**NOTE
TECHNIQUE**

N° XT 6 S

**VEHICULES SM
(SB série SB)**

USA et CANADA

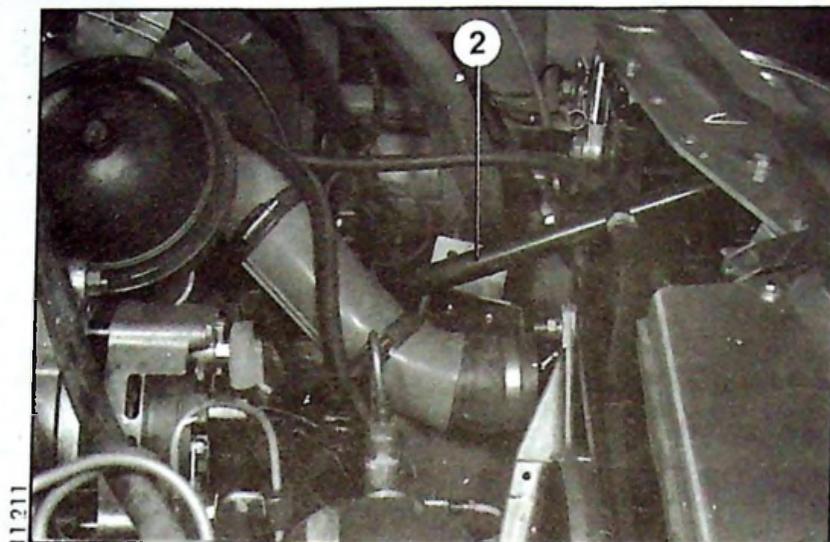
a) Fixation arrière d'aile avant.

Deux pattes supplémentaires (1) placées sur les pieds avant de la caisse, permettent une fixation arrière positive des ailes avant par vis et rondelles.

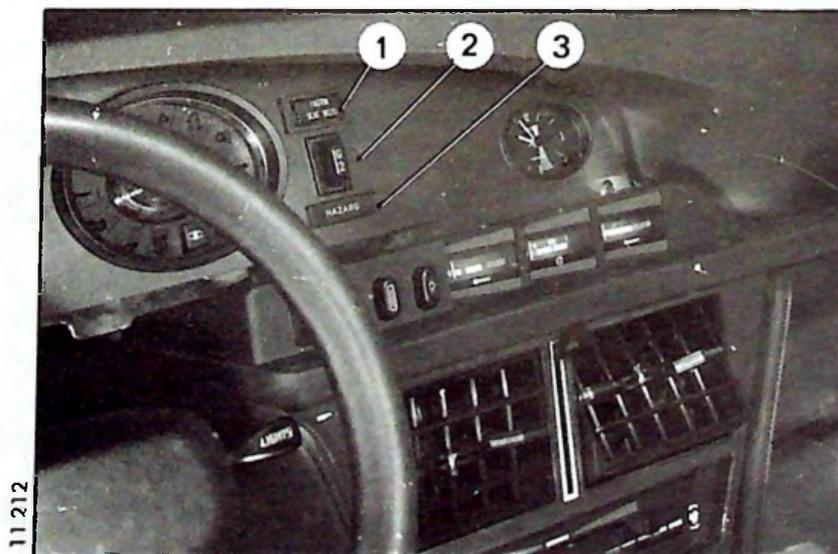
b) Boîtiers de phares.

Deux renforts (2) de boîtiers de phares ont été ajoutés. Ils sont fixés, d'une part sur la plage de phares, d'autre part sur les longeronnets d'extension.

c) Pare-chocs AV.

1°) Les supports de pare-chocs avant sont modifiés. Ils sont en tôle nervurée.

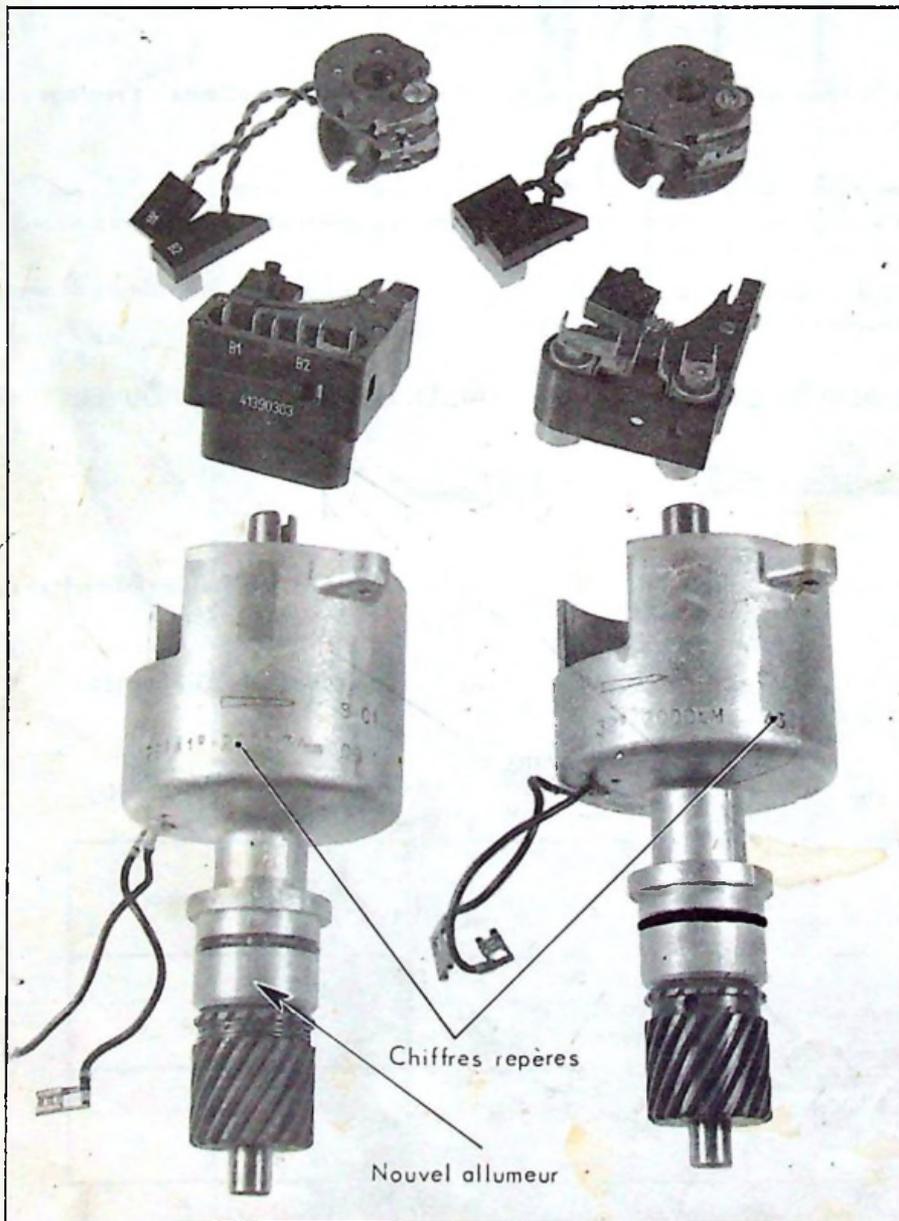
Depuis Mars 1971 l'allumeur monté sur les moteurs équipant ces véhicules, est modifié.

Le nouvel allumeur est repéré par les chiffres 08.1 ou la suite 09.1, 10.1 etc. (dates de fabrication) gravés sur le corps.

Il diffère du précédent par :

- le carter (renforcé)
- le dispositif d'avance
- le support des condensateurs et les condensateurs.
- la cassette double monobloc
- le profil des cames

10 459

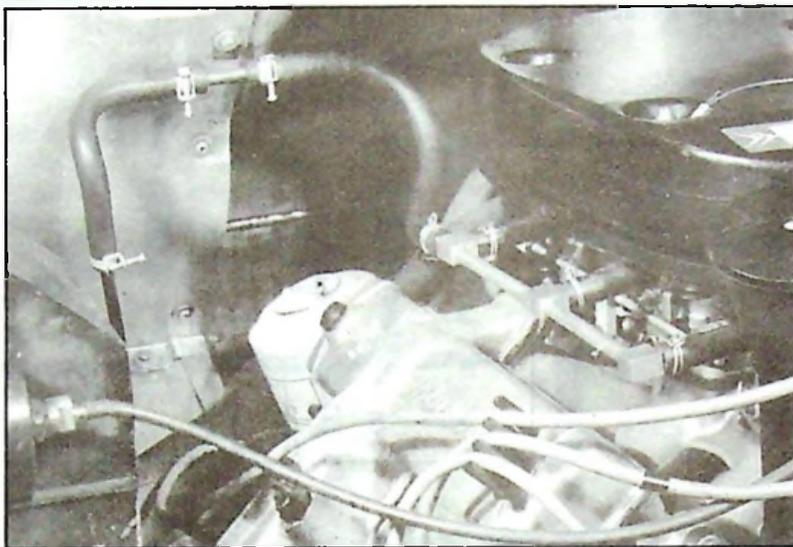
Depuis le 22 Novembre 1971, les véhicules sont équipés d'une rampe d'alimentation avec raccords vissés sur le couvercle du carburateur en remplacement de l'alimentation par tube de liaison et raccords « banjo ».

A partir du 10 Janvier 1972, les tubes souples de liaison carburateurs à rampe d'alimentation, seront équipés de colliers de serrage (voir figure ci-dessous).

Modification de la fixation
du volet d'aile arrière

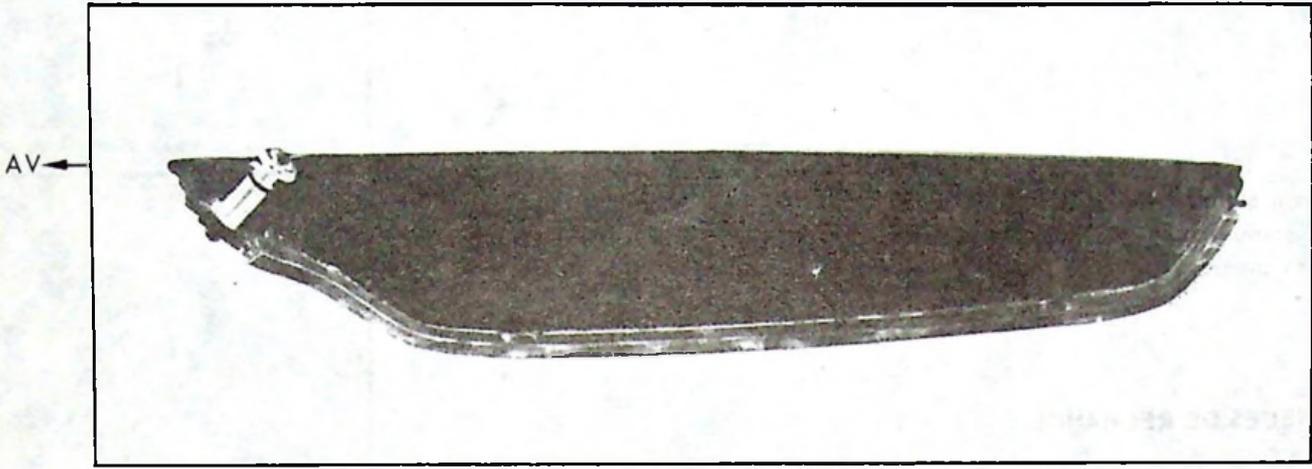
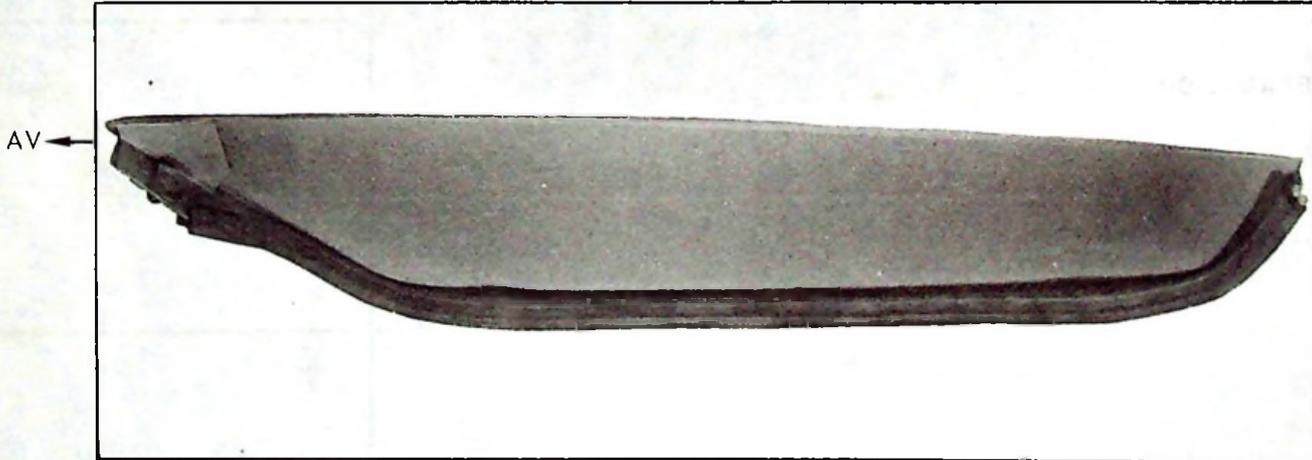
Depuis le 20 Septembre 1971, la fixation du volet amovible d'aile arrière est modifiée (voir figures au verso).
L'écrou en cage et la vis sont remplacés par un verrouillage à ressort.
Les panneaux de côté gauche et droit sont modifiés en conséquence.

**Tendeur de chaîne
primaire**

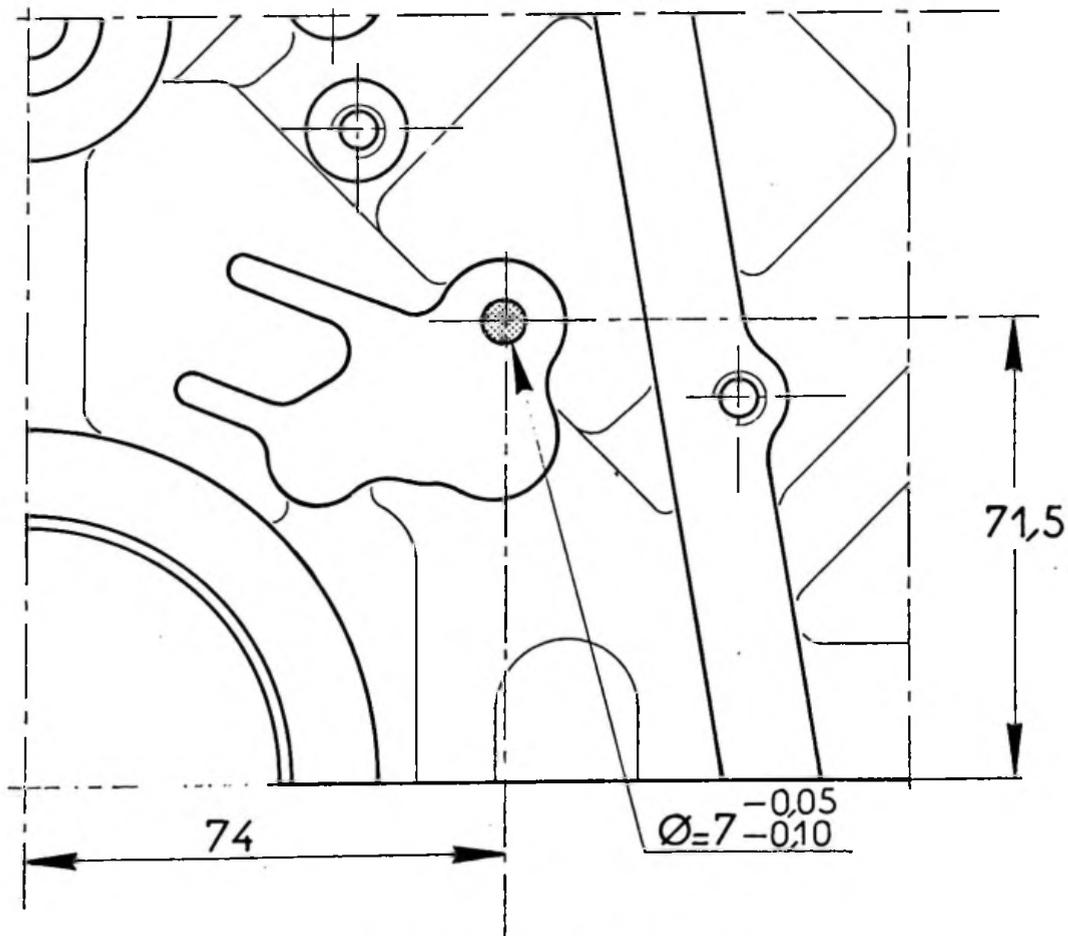
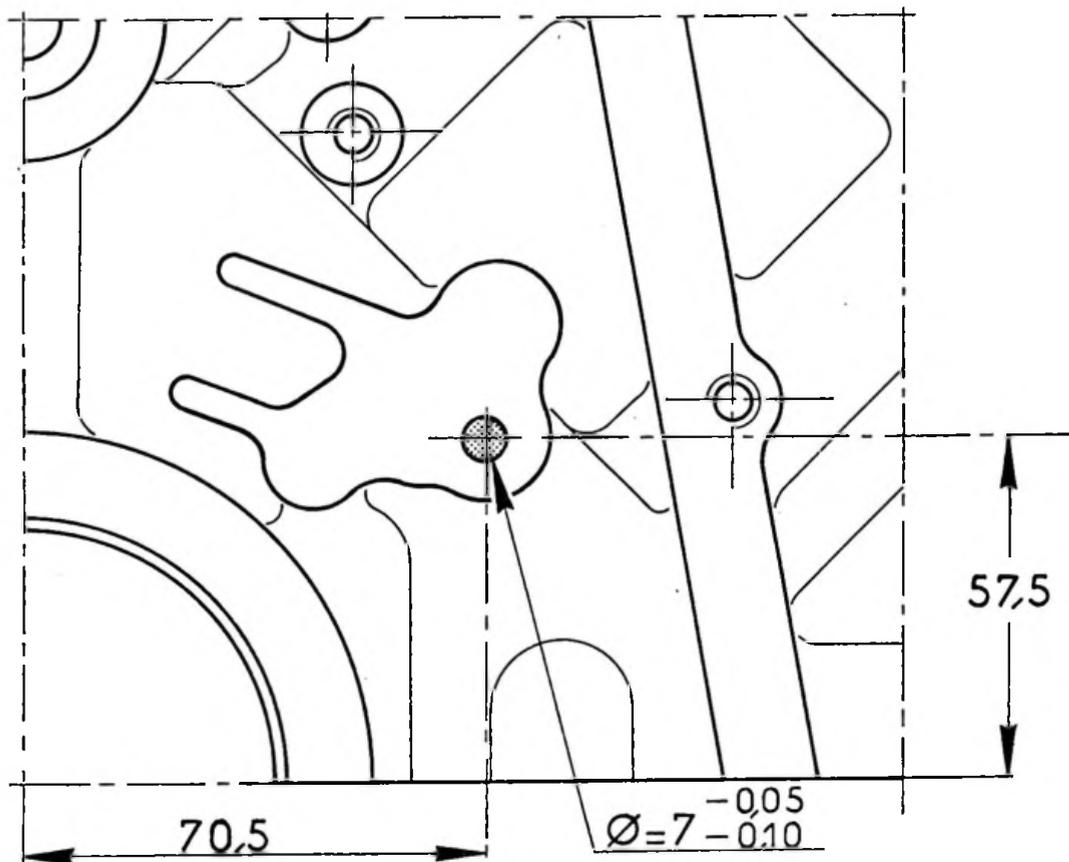
La position de l'axe d'appui du tendeur a été modifiée (voir plans au verso), ce qui a nécessité la modification du carter-moteur.

Le nouveau carter-moteur n° 5 426 220 C se monte à la place de l'ancien carter à condition de demander en outre, l'axe d'appui n° 5 405 644 A, le tendeur automatique n° 5 426 217 V et le patin tendeur n° 5 426 216 J.
LA MODIFICATION D'UN ANCIEN CARTER EST INTERDITE.

Fig. 1 Nouvel emplacement du boîtier

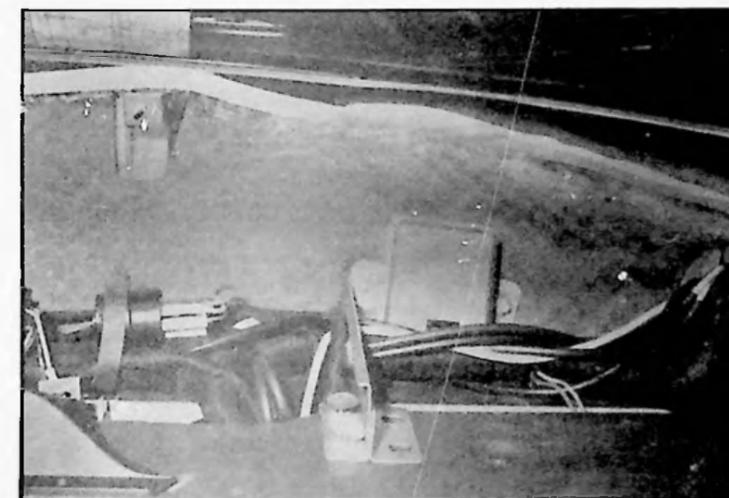
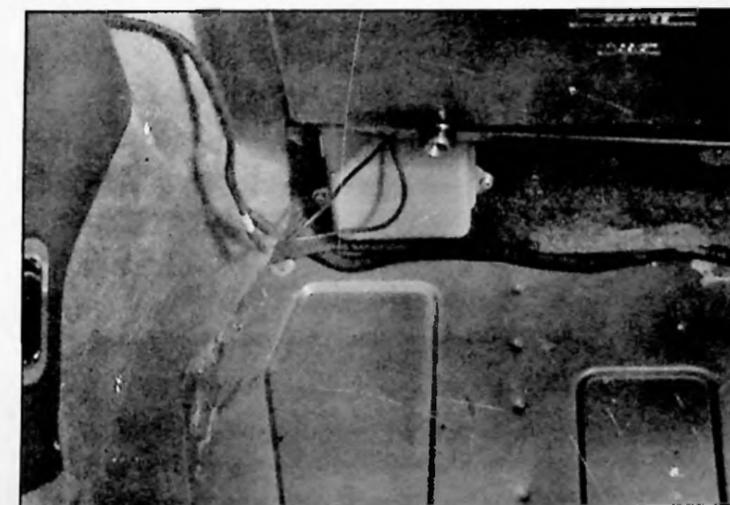
L'emplacement du boîtier de sécurité de pompe à essence a été modifié

Suite à cette modification du boîtier de sécurité de pompe à essence (référence 5429247 fig. 1), un nouveau faisceau plus court a été adopté (référence 5433480). Ce nouveau faisceau est conçu uniquement pour le nouvel emplacement du boîtier.

Fig. 1

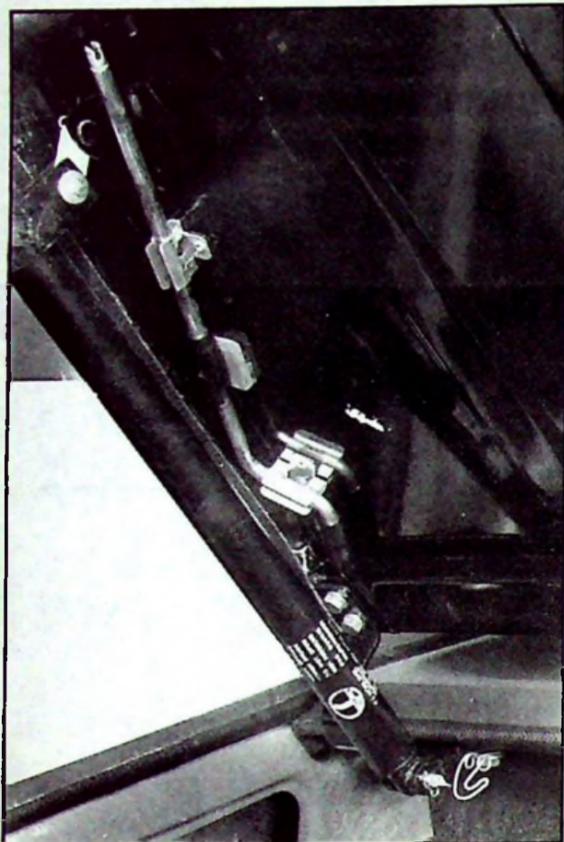
Une manivelle de commande de lève-glace, est logée sous la tablette mobile du hayon arrière (voir figure 1). Son utilisation occasionnelle permet de commander les moteurs de lève-glace sans utiliser la commande électrique.

Fig. 2

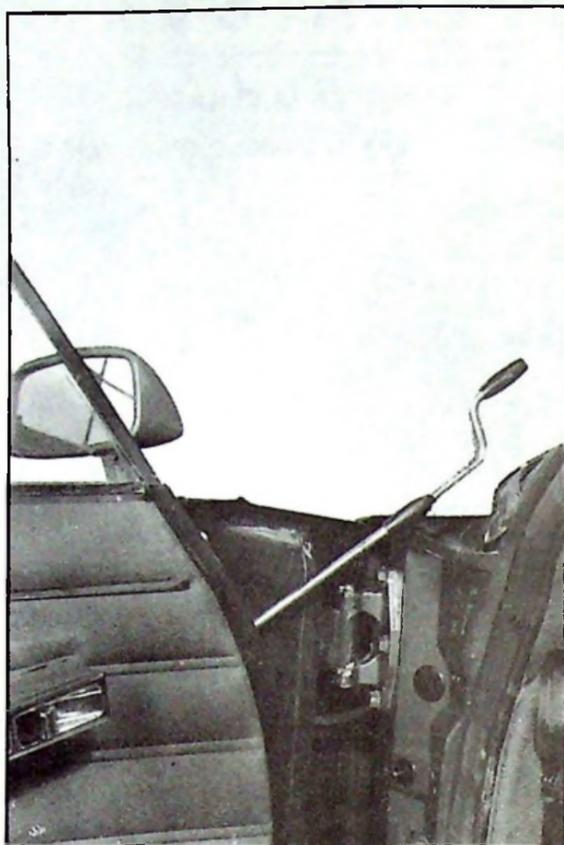
Les moteurs sont modifiés pour recevoir la manivelle adaptable (voir figure 2).

Fig. 3

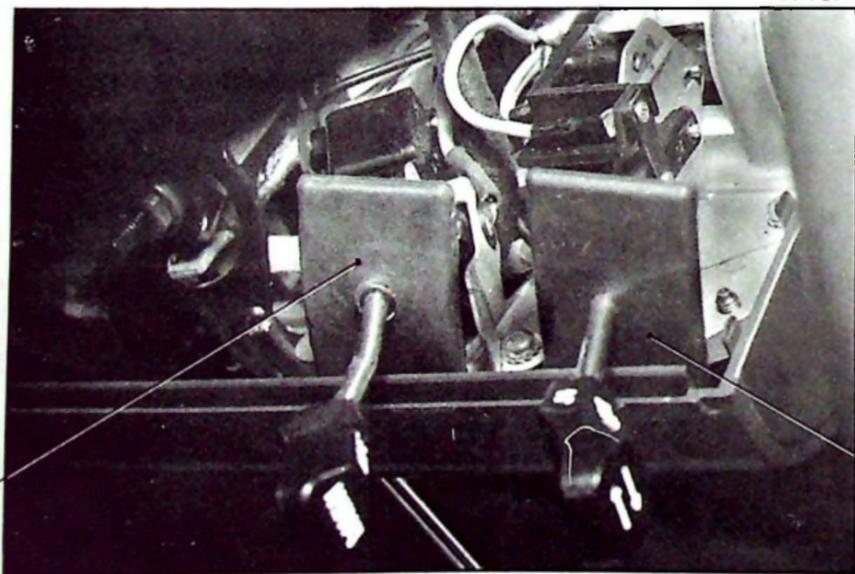
Le support et le tube de direction sont modifiés pour permettre le fonctionnement de ce nouveau commutateur (voir figure 3).

Figure 2

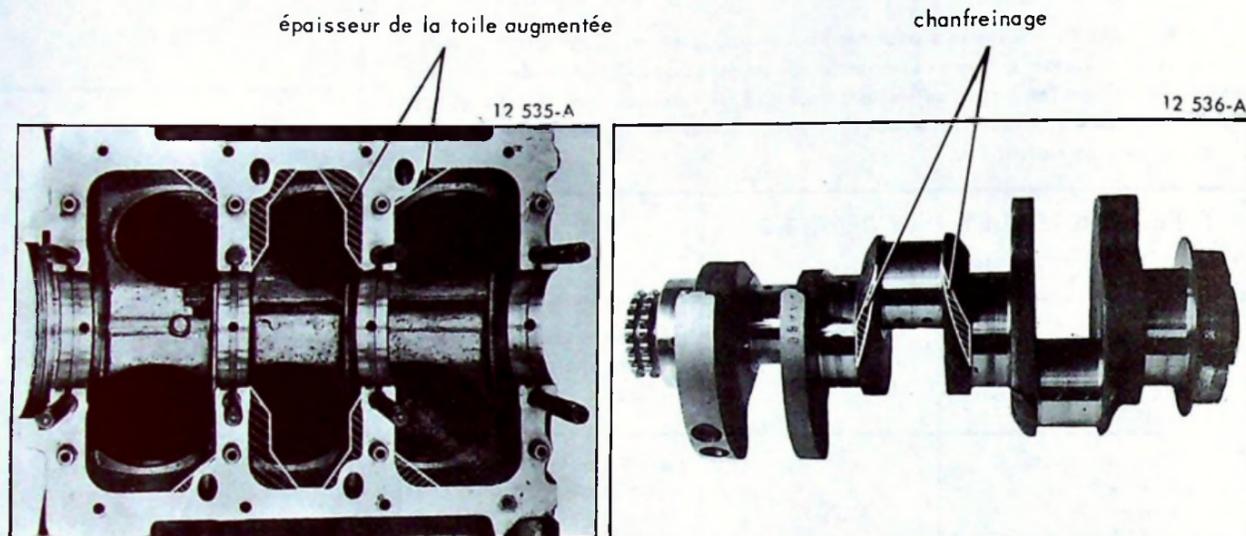
Le vilebrequin est modifié en conséquence ; le chanfreinage des flasques du palier central est plus important (fig. 2).
